# Addendum Addenda

No./No  2
-----------------

Project Description / Description de projet M-19 Room 230 & 340, Office Accommodation Project / M-19 salles 230 et 340, projet d'aménagement des bureaux		
Project No./No de projet 6009 & 6073	Departmental Representative / représentant ministériel Brent Minard	Date 29-Jun-2022
Solicitation No./N° de sollicitation 22-58021		
Notice: This addendum shall form part of the tender documents and all conditions shall apply and be read in conjunction with the original plans and specifications.		
Nota: Cet addenda fait partie intégrale des dossiers d'appel; toutes les conditions énoncées doivent être lues et appliquées en conjonction avec les plans et les devis originaux.

designed	conçu	date	date
SWH		MAI 2022	
drawn	dessiné	scale	échelle
SWH / FD / MD		COMME NOTÉ	
checked	vérifié	sheet	of/de
J.D.		3	5
approved	approuvé	W.O.no.	D.T.no.
J.L.			
dwg.no.		dessin n°	
		6073-A02 F	
ACAD file:		fichier CDAO:

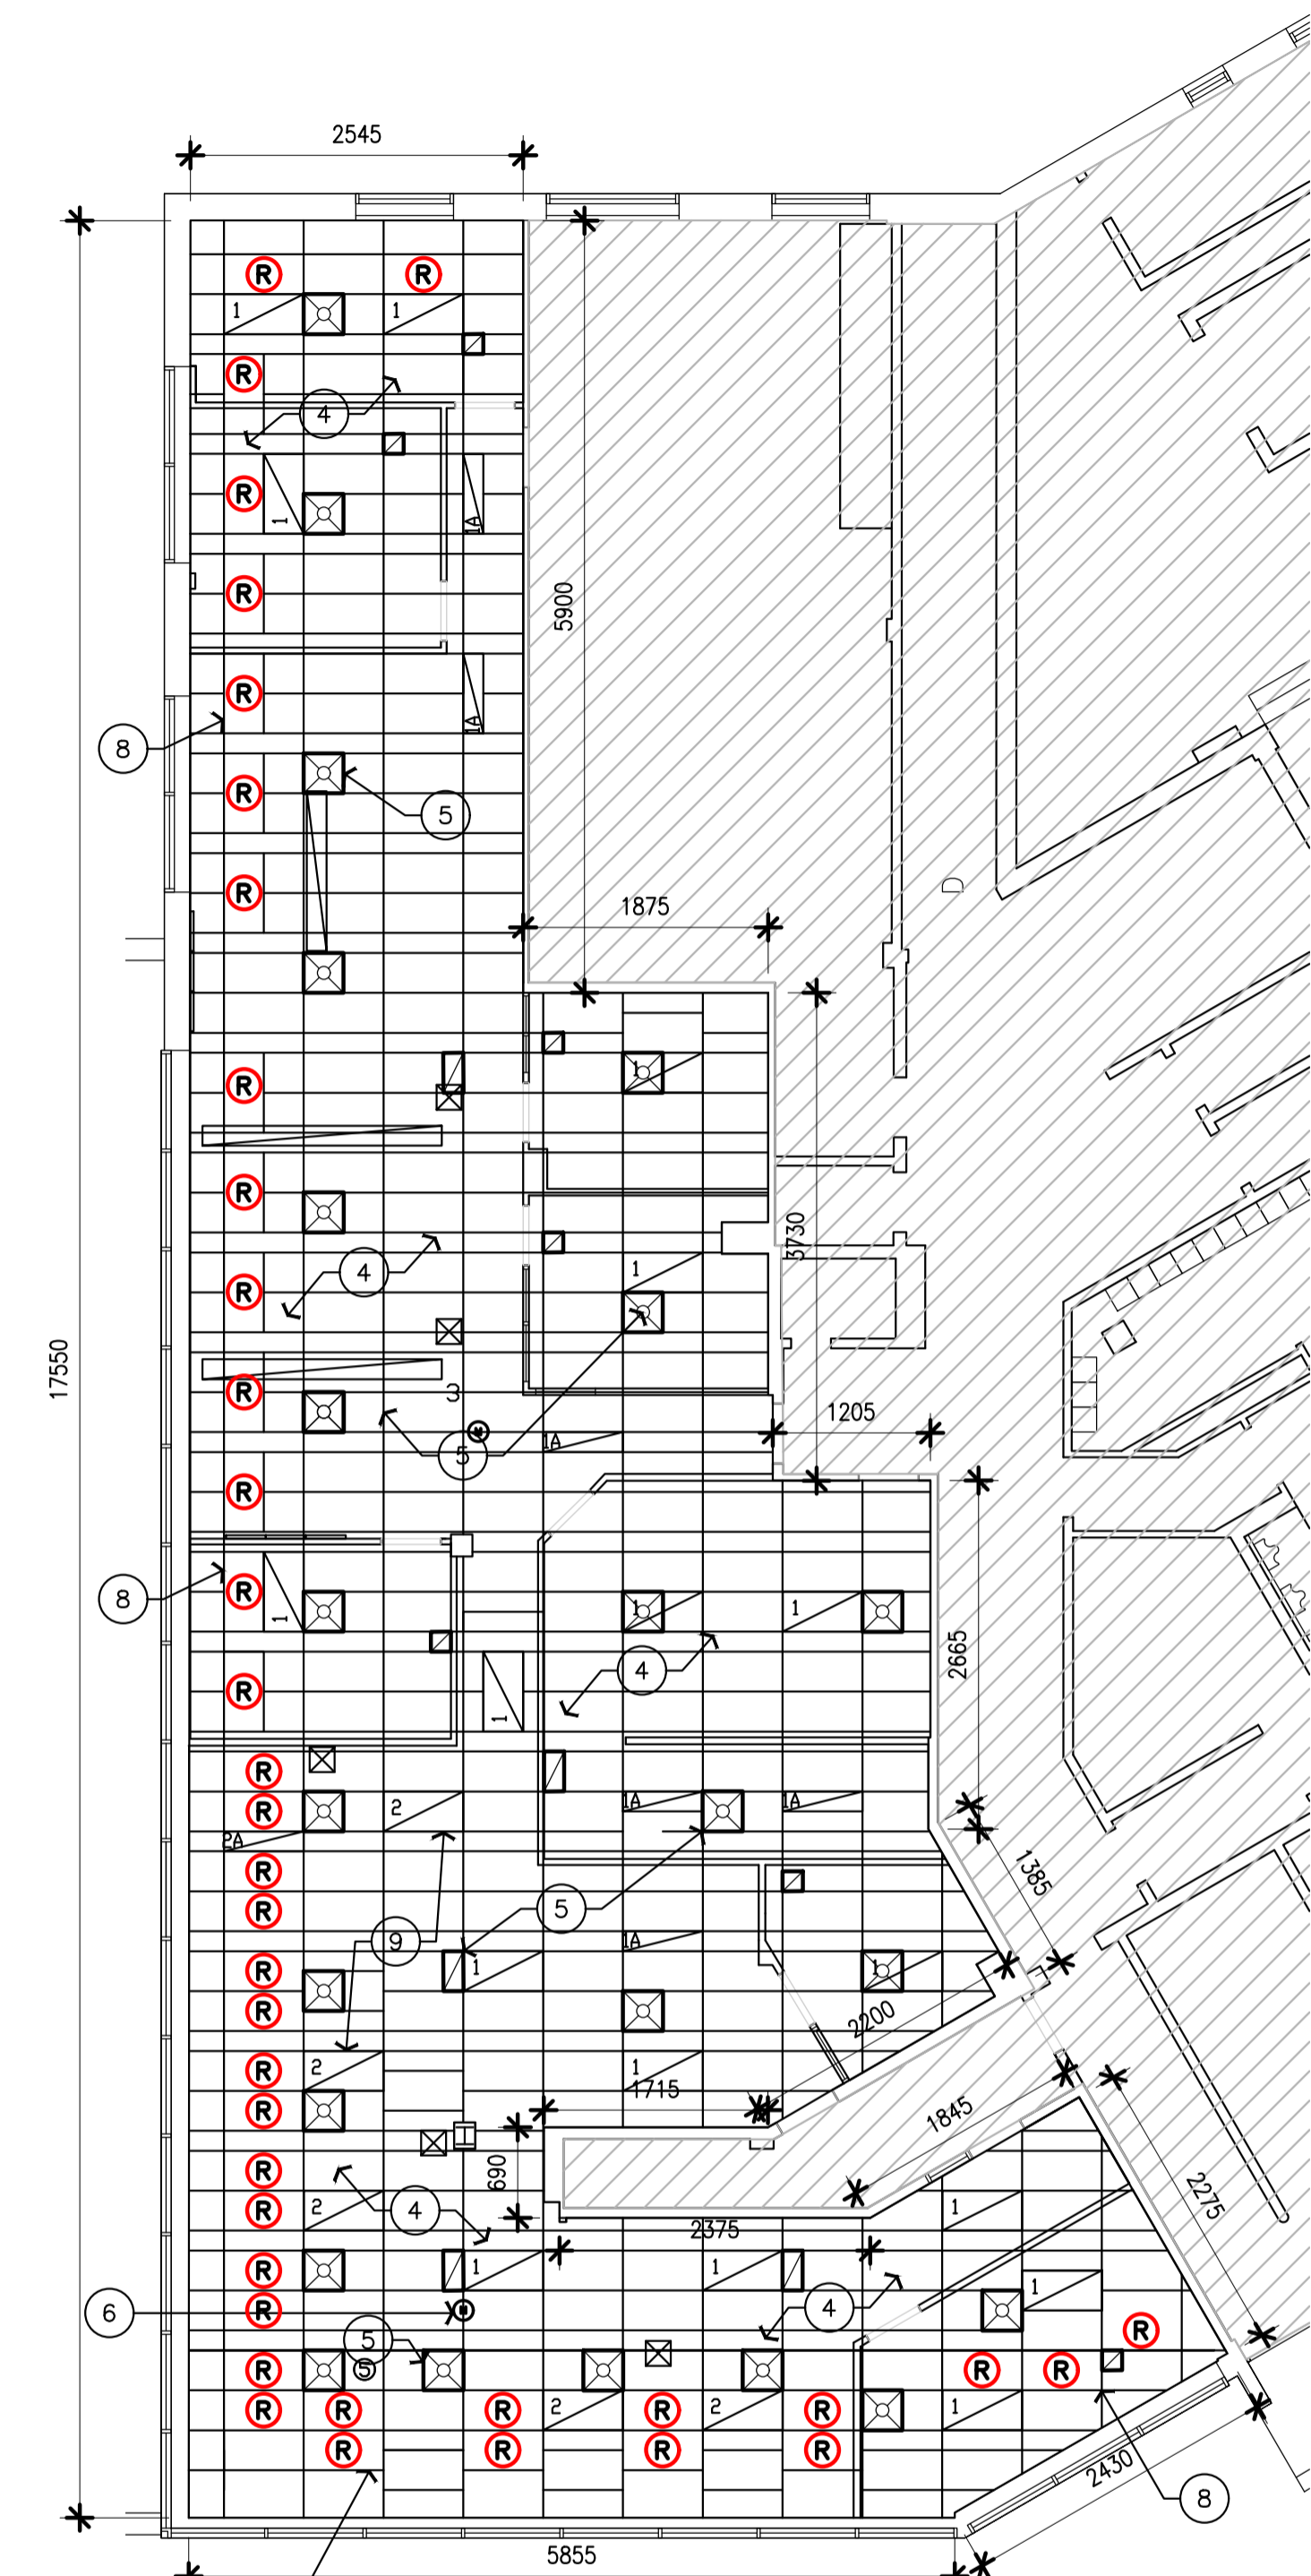
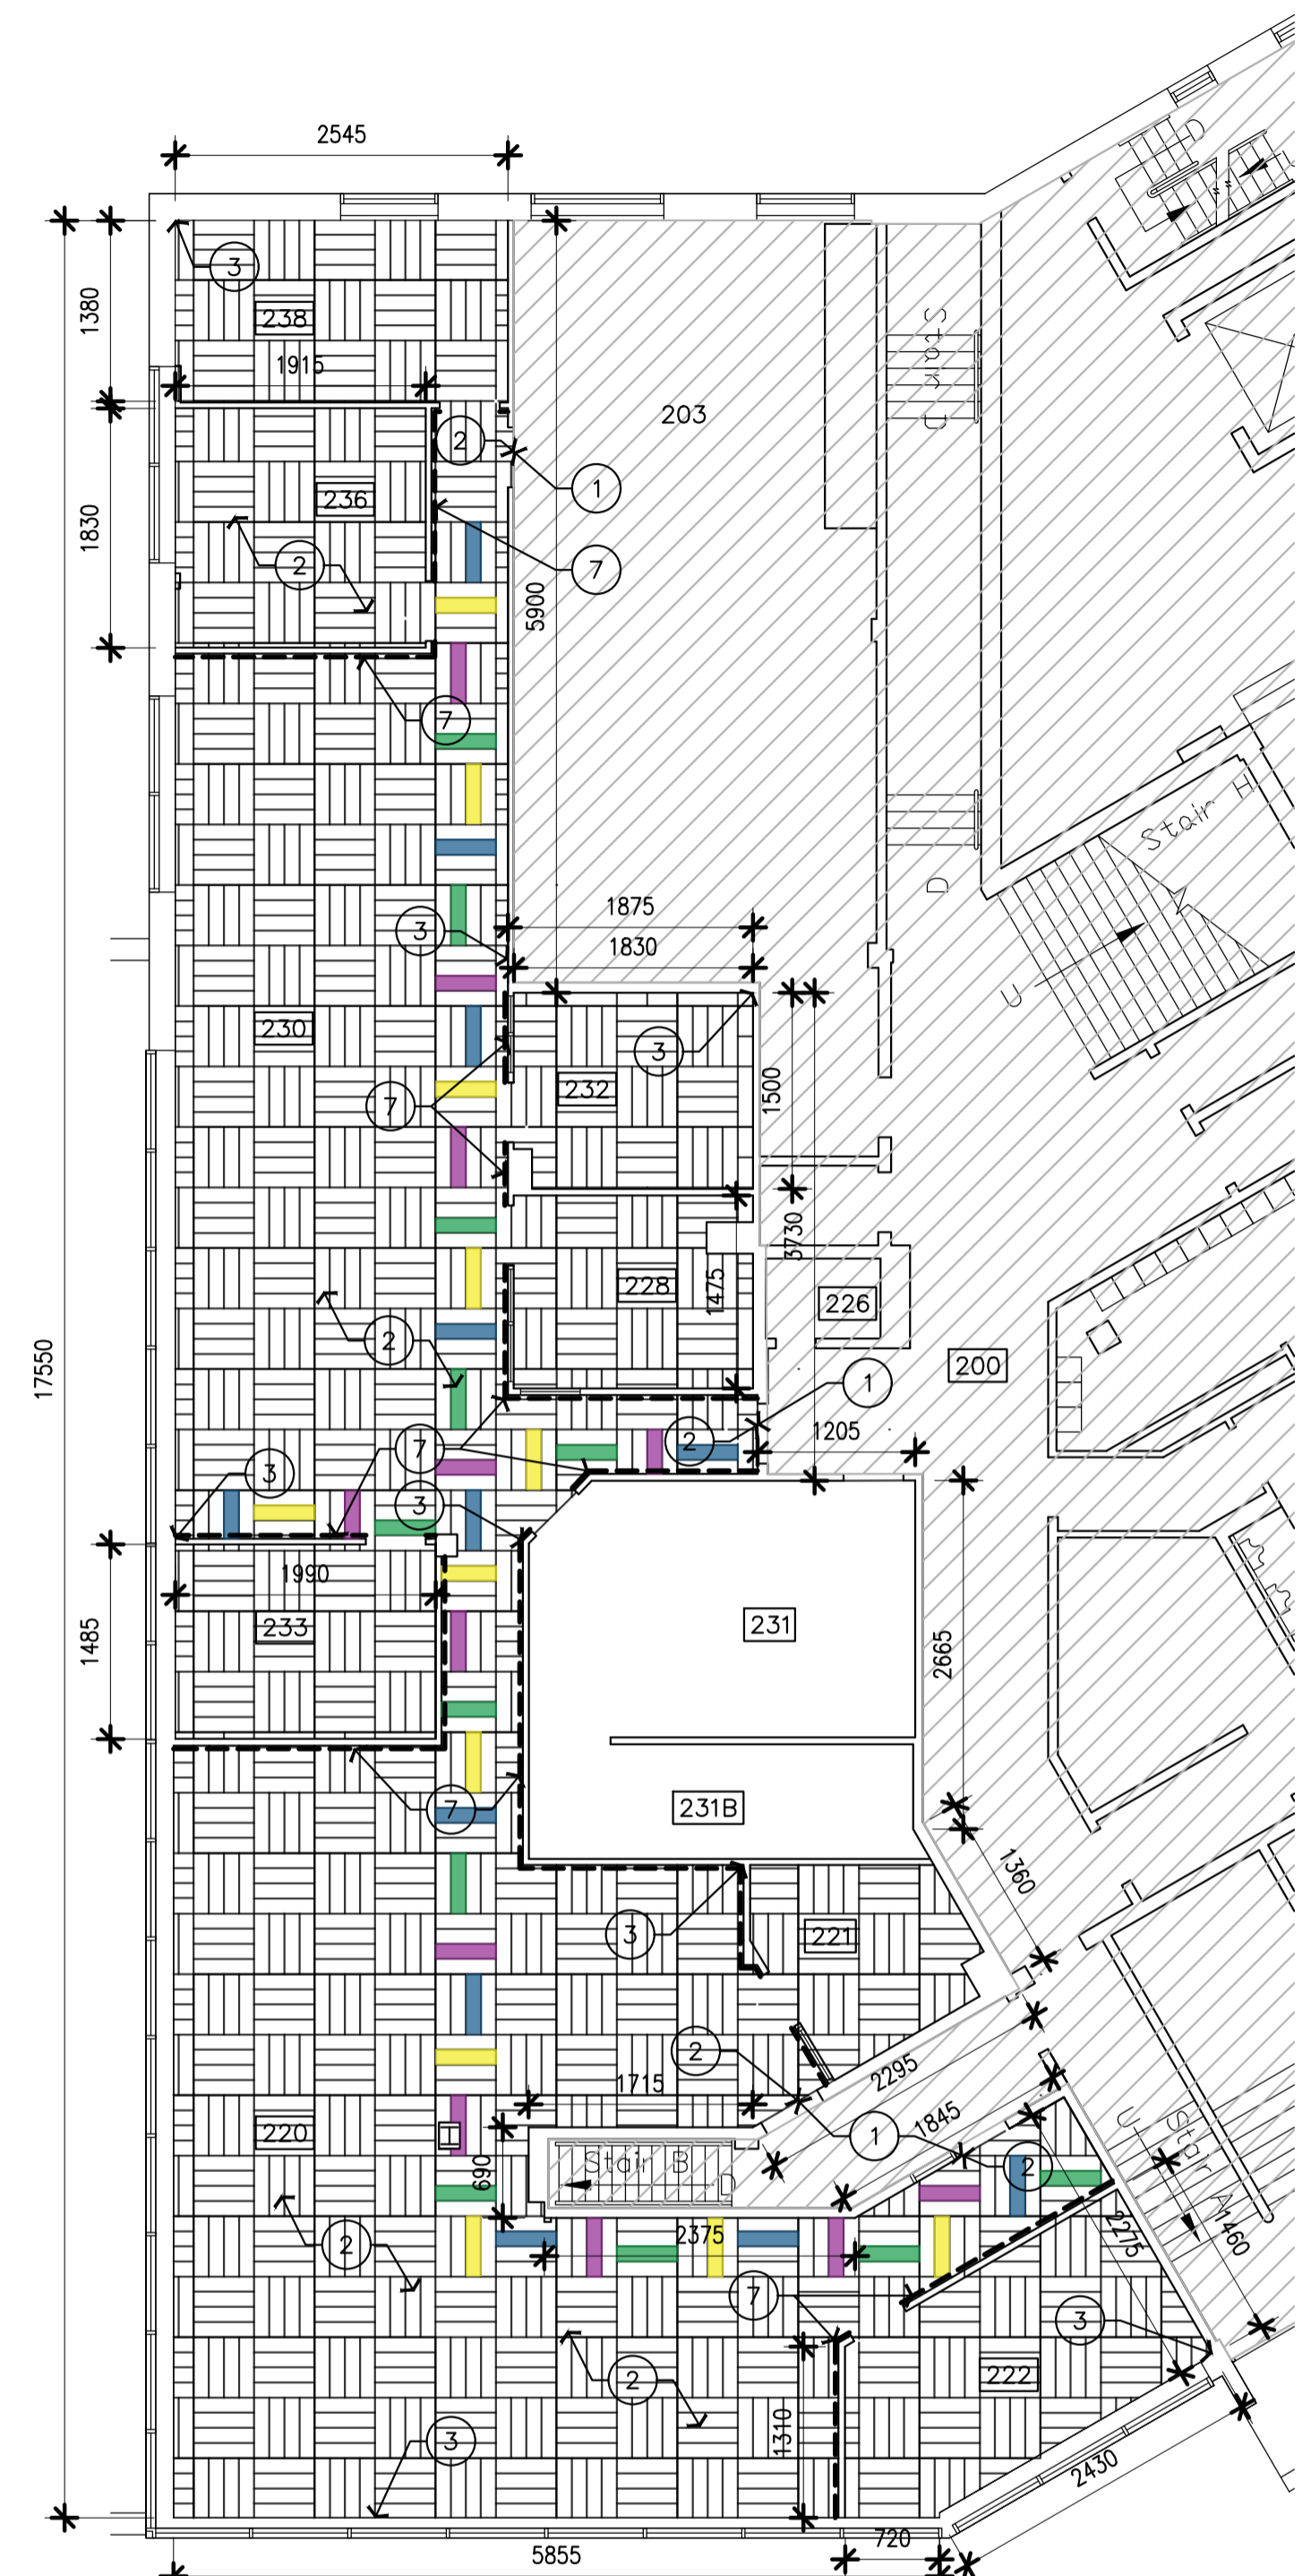
La note 8 du dessin "6073-A02 F" indique de peindre les panneaux radiants existants. Est-il possible de les identifier par un symbole pour avoir un compte exact du nombre de panneaux radiants à peindre? Dans l'état actuel des choses, nous ne pouvons pas dire combien sont situés dans la zone 220, s'il y en a dans cette zone. Ces panneaux ne figurent pas sur les dessins qui doivent être enlevés et réinstallés par l'entrepreneur en électricité pour que nous puissions achever la démolition du plafond à barres en T existant et terminer la fourniture et l'installation du nouveau plafond à barres en T. Veuillez nous conseiller.

Se référer au dessin révisé "6073-A02 F" en pièce-jointe.  
40 panneaux de plafond rayonnant, les panneaux sont 2'x4' ; donc une surface totale d'environ 320p2 doit être peinte selon les notes du dessin.
